DODATEK Č. 4 KE SMLOUVĚ O DÍLO ZE DNE 2. 3. 2021

Objednatel a zhotovitel uzavřeli dne 2. 3. 2021 na základě výsledků zadávacího řízení podle zákona č. 134/2016 Sb., o zadávání veřejných zakázek, ve znění pozdějších předpisů, smlouvu o dílo (dále také jako „smlouva“) na veřejnou zakázku „**UTB - Rekonstrukce a modernizace objektu U7 – zhotovitel stavby – II.**“, následně dne 1. 6. 2021 uzavřeli Dodatek č. 1 k této smlouvě (dále také jako „Dodatek č. 1“), dne 14. 7. 2021 uzavřeli Dodatek č. 2 k této smlouvě (dále také jako „Dodatek č. 2“) a dne 13. 9. 2021 uzavřeli Dodatek č. 3 k této smlouvě (dále také jako „Dodatek č. 3“). Objednatel a zhotovitel na základě vzájemné dohody tímto Dodatkem č. 4 ve smyslu čl. XXII., Změna smlouvy, mění obsah smlouvy, a to tak, jak je uvedeno dále.

Článek I. Předmět dodatku

OTVORY V 1. PP – TĚLOCVIČNA

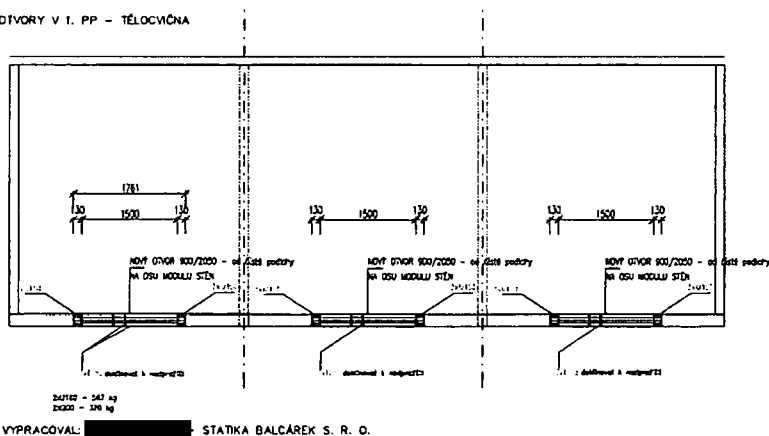
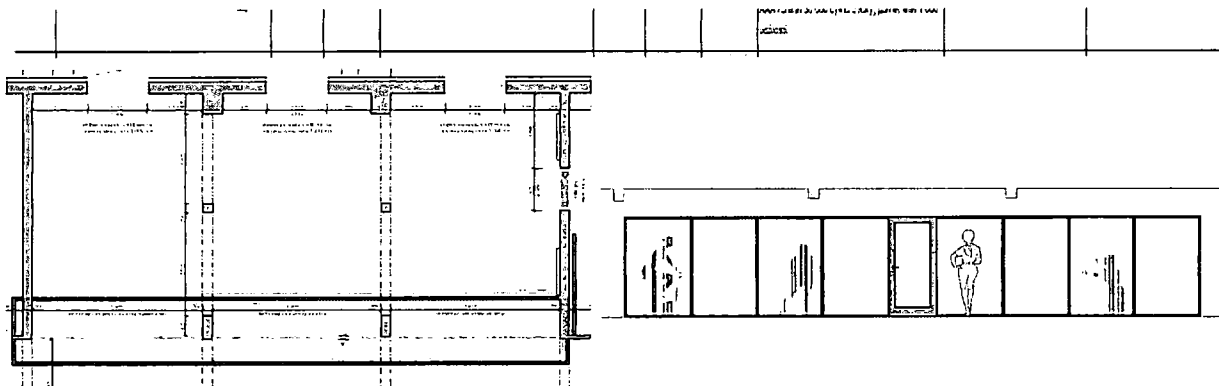
Předmět díla:	Změna hliníkových výplní v m. č. 0.27 FITNESS vč. nového statického zajištění		
Objekt:	„UTB - Rekonstrukce a modernizace objektu U7“		
Objednatel:	Univerzita Tomáše Bati ve Zlíně		
Zhotovitel:	GEMO a.s.		
TDS:	[REDAKCE]		
Projektant:	Adam Rujbr Architects s.r.o.		
Popis změny:			
Nové řešení třech otvorů do m.č. 0.27, vč. provedení ocelového statického zajištění nosné stěny před zhotovením otvorů.			
Odůvodnění změny:			
Projekt předpokládal zbourání zděné příčky tl. 80 mm a osazení sklohliníkové systémové příčky, jako dělicí stěny mezi páteří chodbou a m.č. 0.27 v 1.PP. Po odstranění omítek bylo zjištěno, že se nejedná o zděnou příčku ale o nosnou ŽB stěnu. Na základě stanoviska statika nebylo možné vybourat uvažovaný rozsah a bylo nutné řešení upravit na 3 samostatné vyřezané a staticky zajištěné otvory, do kterých budou osazeny systémové výplně.			
údaje o změně	Změnu vyvolal:	zhotovitel, projektant

Změna hliníkových výplní v m. č. 0.27 FITNESS vč. nového statického zajištění

Změna velikosti hliníkových výplní

D.0.17a	AL výplň 1500 * 2100 s dvěma, pož. odolnost EI 30 - C2 DP3	kus	1,00000	74 600,00	74 600,00
D.0.17b	AL výplň 1500 * 2100, pož. odolnost EI 60 DP1	kus	2,00000	59 500,00	119 000,00
